ACTA DE INSPECCIÓN

Nº de Acta: CSN-GC/AIN/INC-1/ORG-0313/21

Documento de respuesta al acta de inspección CSN-GC/AIN/INC-1/ORG-0313/21 realizada en IRAB el 29 de septiembre de 2021

Tabla ejemplo. Fuente: <https://www.sgd-pharma.com/iso-injectable-vials>

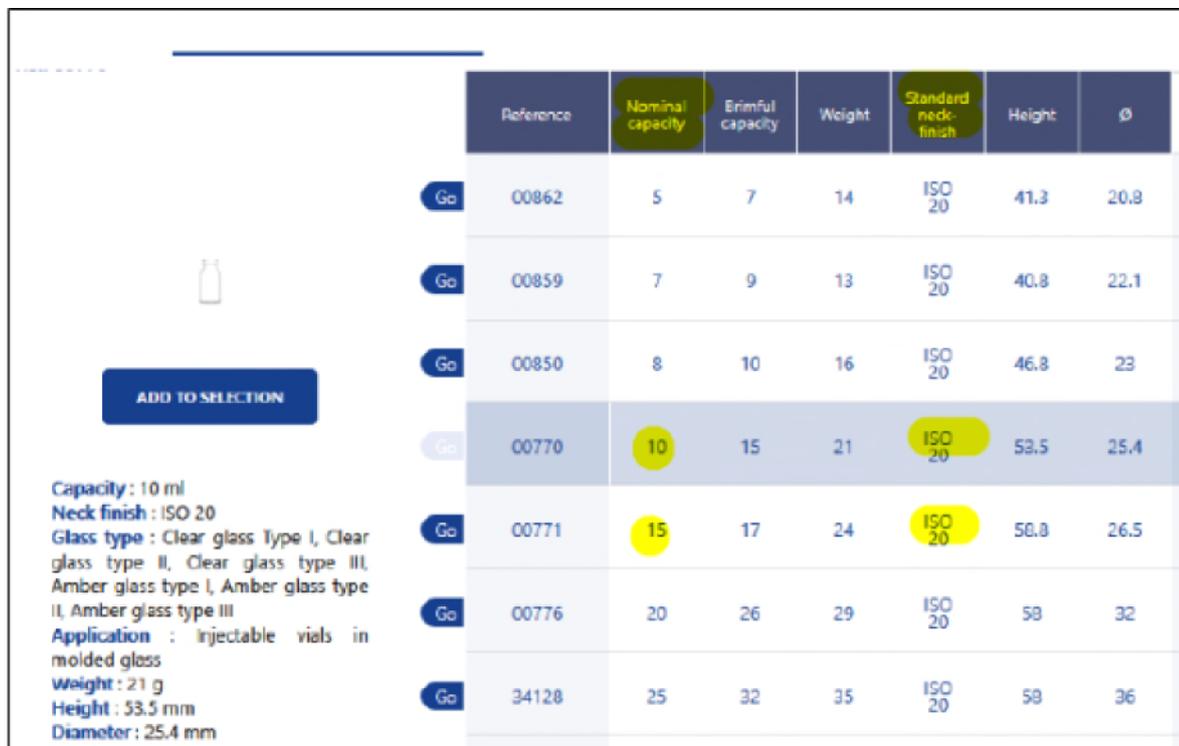
- B. IRAB emplea viales de 15 ml, volumen superior al del vial de 10 ml definido por el diseñador del bulto.**

El diseñador del bulto menciona en el manual de usuario y en el FAT que el vial es de características DIN ISO 20.

Esta especificación, según la normativa, se refiere a las medidas del diámetro del cuello para viales encapsulables. En este caso, tanto los viales de 10 mL como los de 15 mL cumplen con esta especificación. Debemos entender que el vial utilizado en la FAT, fue una muestra que podría haber sido de 15 mL también.

De modo aclaratorio adjuntamos ejemplo de tabla con especificaciones de viales de distintos volúmenes en los que el acabado del cuello es el mismo, ISO 20.
